ИЗМЕНЕНИЯ, ВНЕСЕННЫЕ В МЕЖГОСУДАРСТВЕННЫЕ СТАНДАРТЫ

Изменение № 3 ГОСТ 2.309—73 Единая система конструкторской документации. Обозначения шероховатости поверхностей

Черт. 14

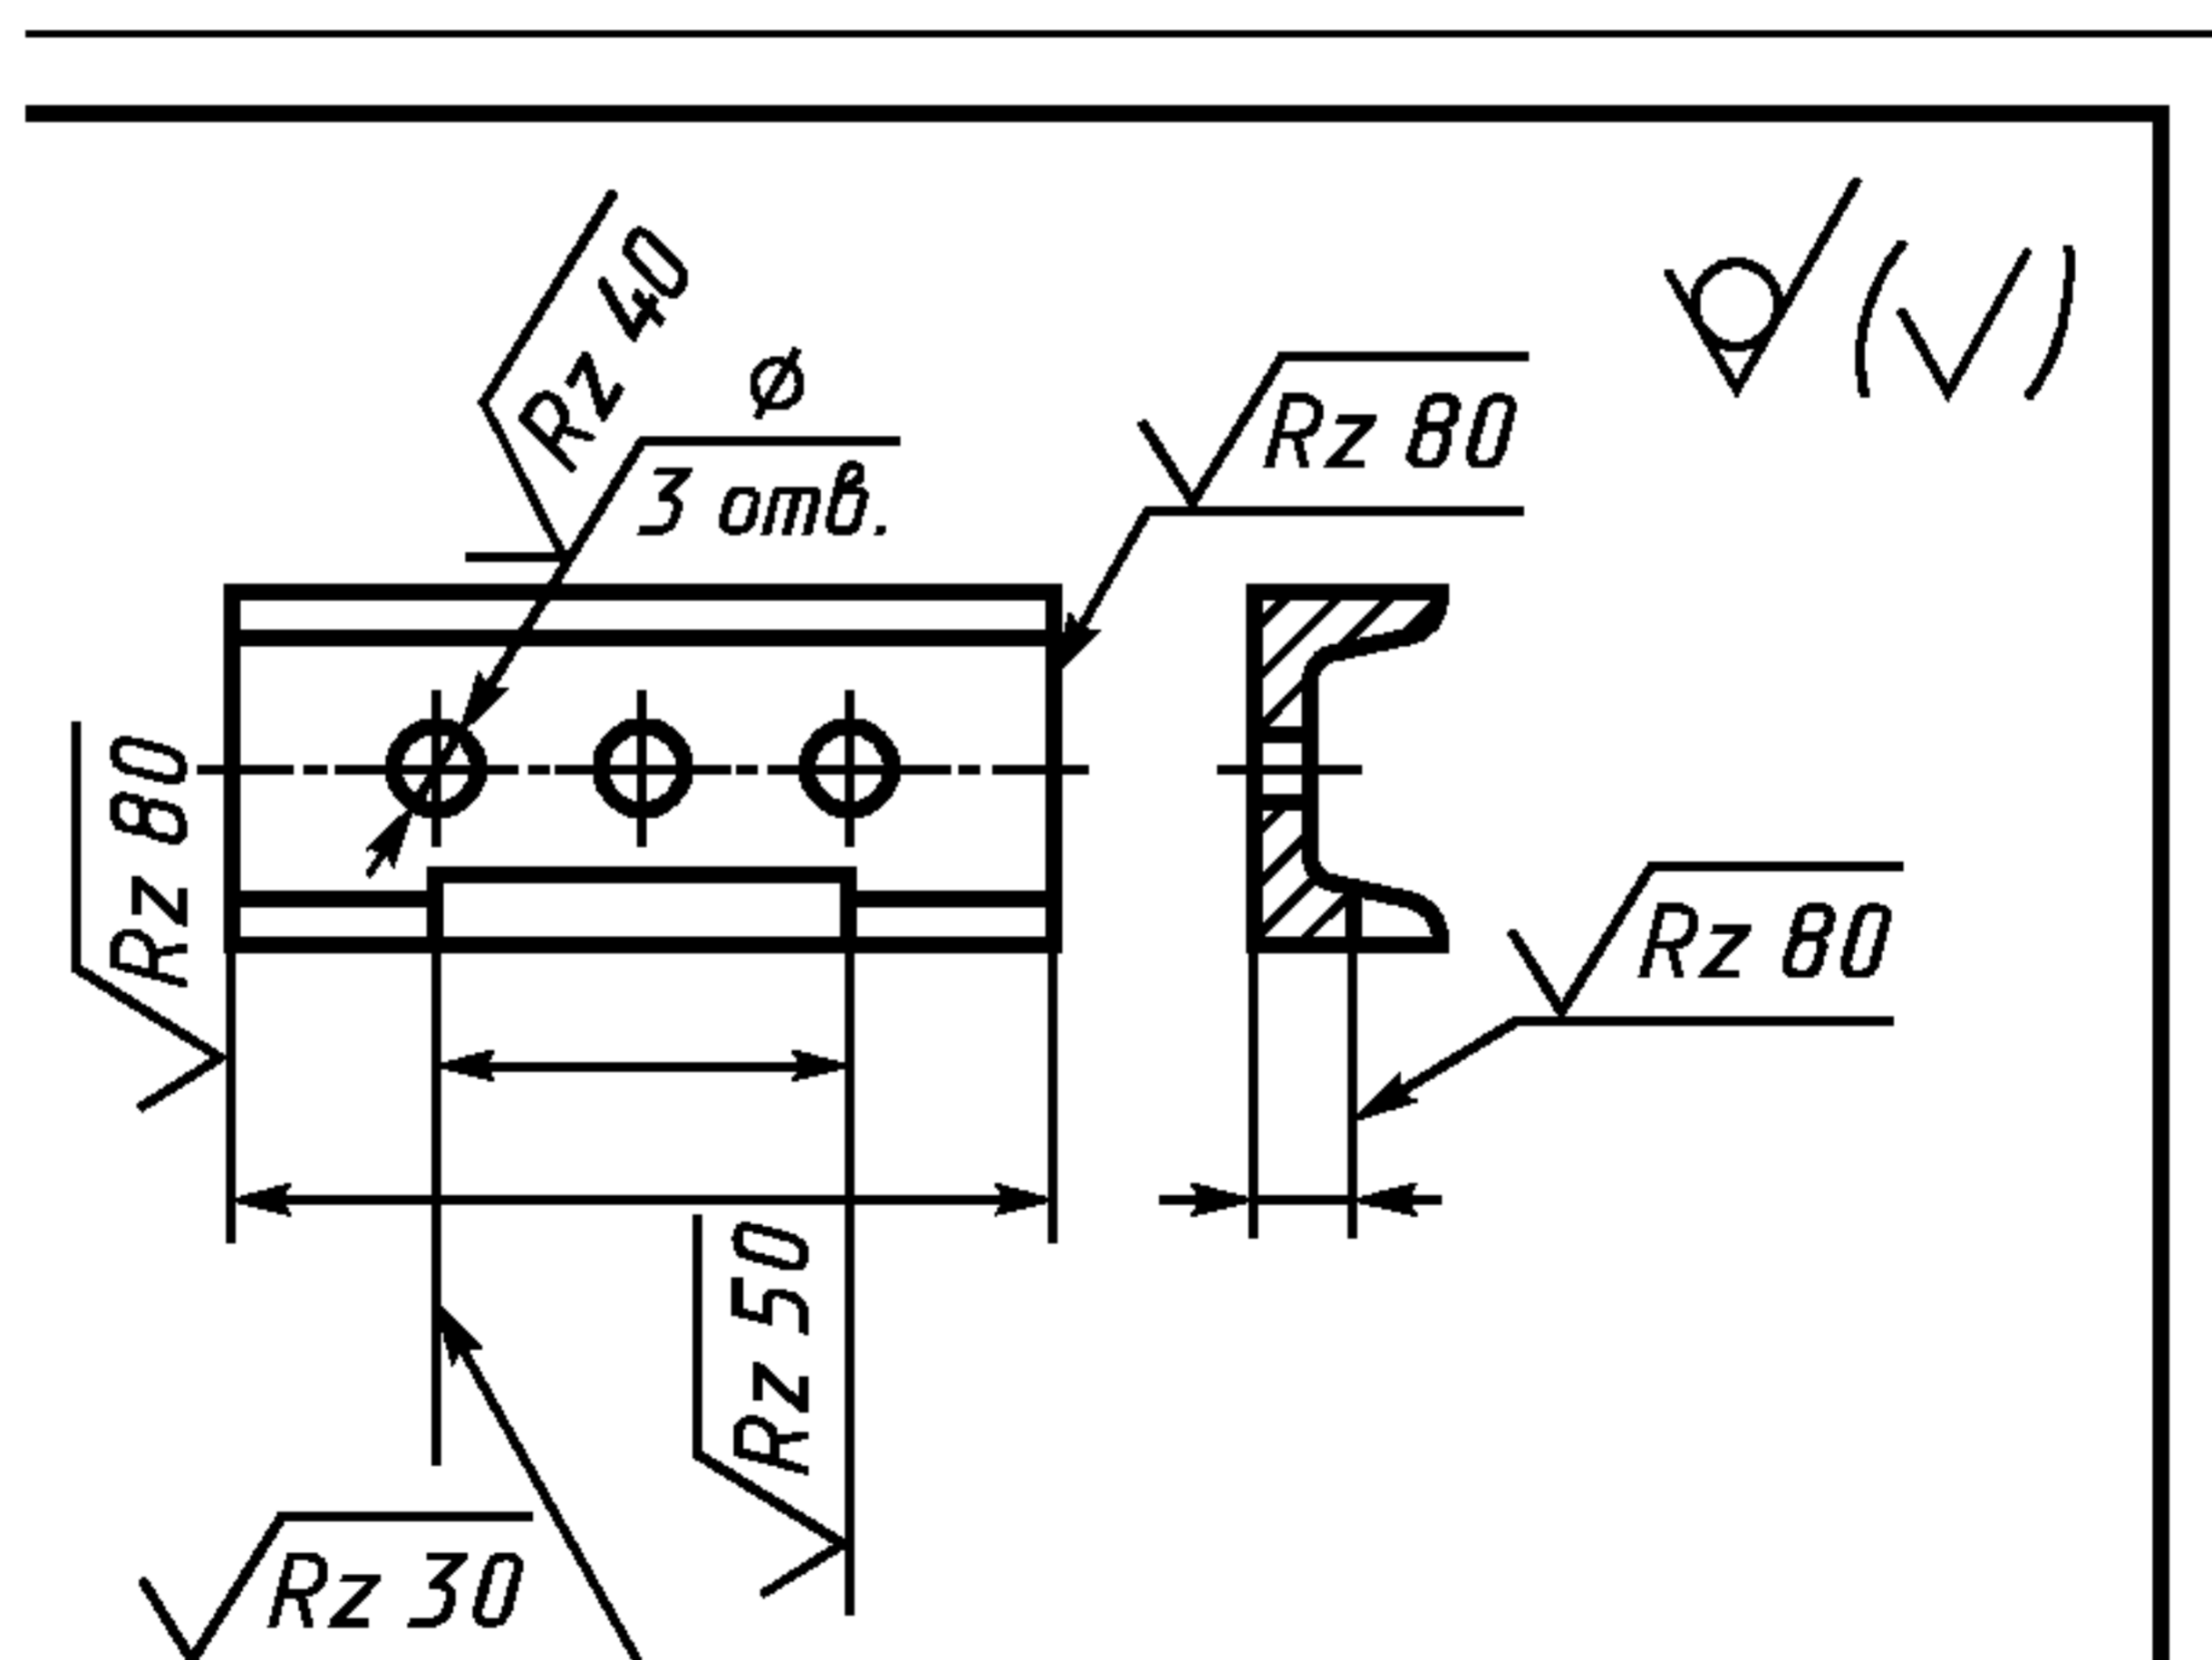
чертеж 14 заменить новым:

Черт. 18

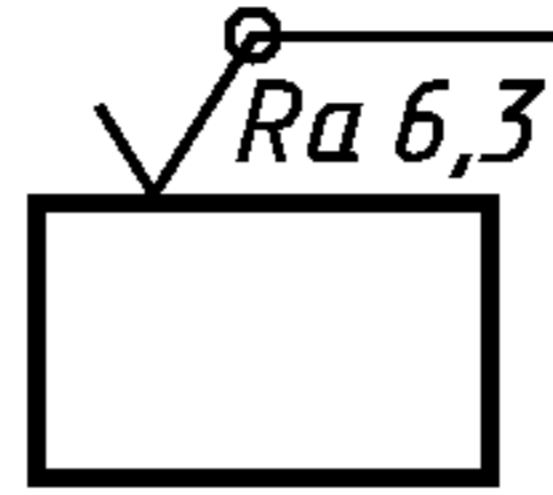
Пункт 2.12. Чертеж 18 заменить новым:

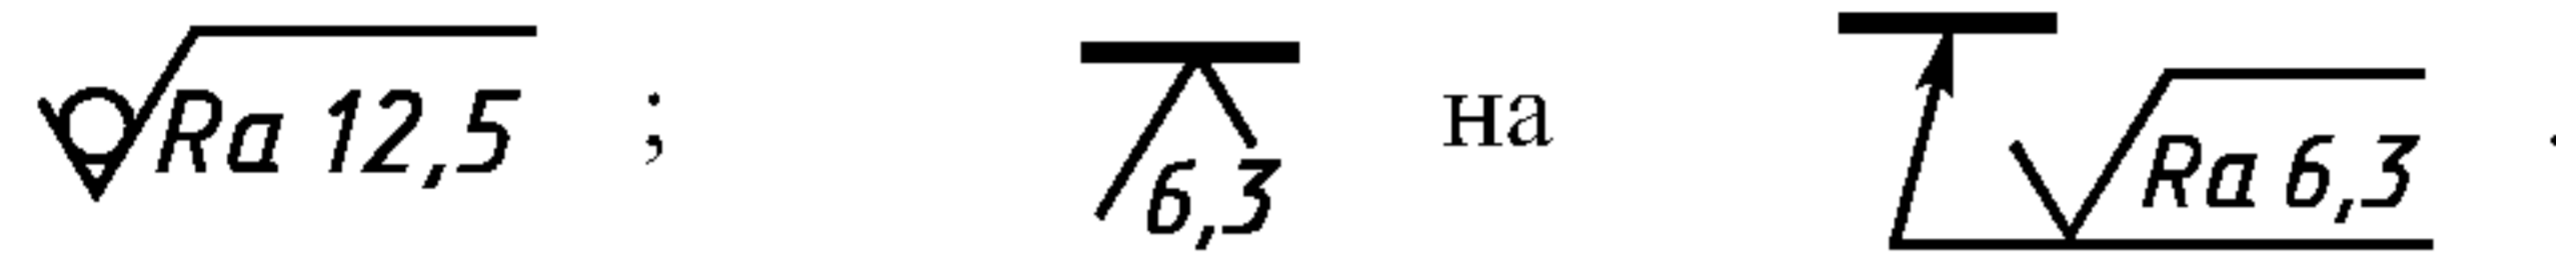
чертеж 19. Заменить обозначение шероховатости: $12,5$ на
